RZUT PIĘTRA 1:100

Nazwa i adres: Modernizacja budynku Przedszkola nr 19 przy ul. Komornickiej 1

Stan: RZUT PIĘTRA

CACZ-1-03 Exterior wall hood

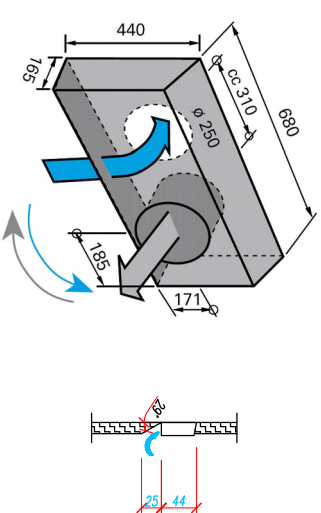
Przy założeniu osadzeniu czepno-wyrzłuzi ściemnej w stropie nie można obsłużyć przystoić od dołu w/w CACZ-1-03. Tam gdzie jest wlot powietrza do czepni (niebieska pogrubiona strzałka), zachowując ok. 25cm jeszcze wolnej powierzchni w postaci ścięcia w kierunku wlotu do czepni co przy 14cm warstwy styropianu daje kąt ścięcia 29°. Mógłby zatem wymiar na elewacji bez izolacji term. powinien wynosić 680x440mm a łącząc z w/w ścięciem 680x690mm
